**Avis de la mission régionale d'autorité environnementale
sur le projet de révision allégée du PLU de la commune de
Tournissan (Aude)**

N°Saisine : 2021-009855

Avis émis le 14 janvier 2022

Figure 2: Projet de création d'une centrale photovoltaïque au sol lieu-dit « Grand Crès » - avis MRAe 2020APO75 (Permis de construire en cours d'instruction)

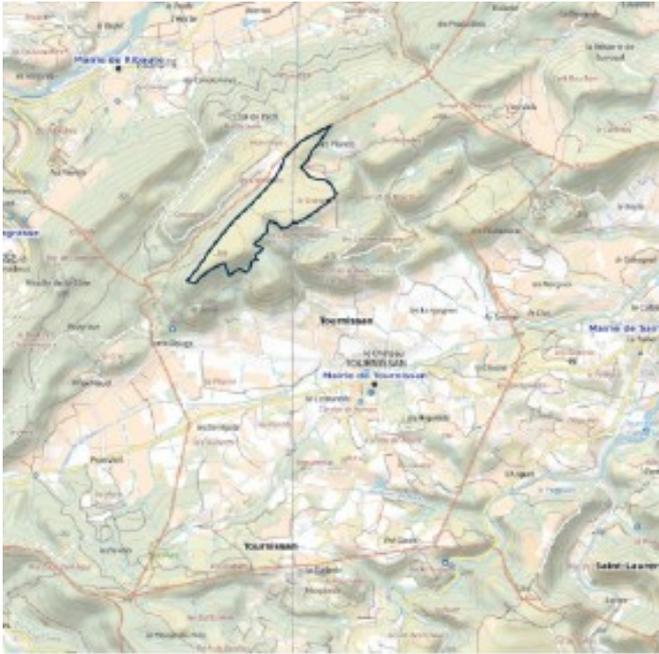
La MRAe note qu'un parc photovoltaïque de 44 ha (cf figure 2) est actuellement en projet au sein de la zone N actuelle et rappelle qu'elle a rendu un avis sur ce dossier en 2020⁹.

Figure 3: Les 3 secteurs du PLU (secteurs 1, 2 et 3) actuellement zonés en N et faisant l'objet de l'étude dans le cadre de la révision allégée du PLU

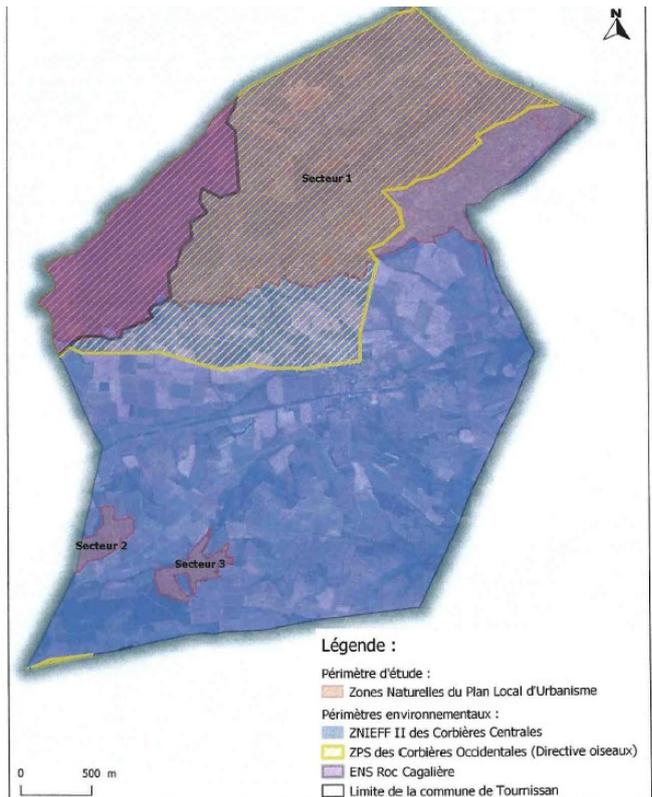
La commune est concernée par un risque d'inondation par débordement de cours d'eau et par ruissellement¹². Le projet de révision allégée du PLU visant à autoriser les parcs solaires au sol sur une superficie totale potentielle de 181 ha dont la majeure partie est prévue sur le secteur 1 (cf. figure 3), situé au nord de la commune, en amont du bourg lui-même inséré dans la plaine, est susceptible de modifier substantiellement les écoulements autant pendant la phase de chantier que pendant la phase d'exploitation.

En second lieu, s'agissant de la compatibilité du projet avec le SRCE, le rapport se limite à préciser¹⁴ qu'une autorisation de défrichement devra être sollicitée alors même que le secteur 1 du projet de révision allégée du PLU est situé au cœur d'un réservoir de biodiversité du SRCE.

De plus, la MRAe observe que le dossier ne présente pas à proprement parler une évaluation des incidences Natura 2000 qui pourtant concerne tout le secteur 1 du projet de révision allégée du PLU, ce qui devra être corrigé.
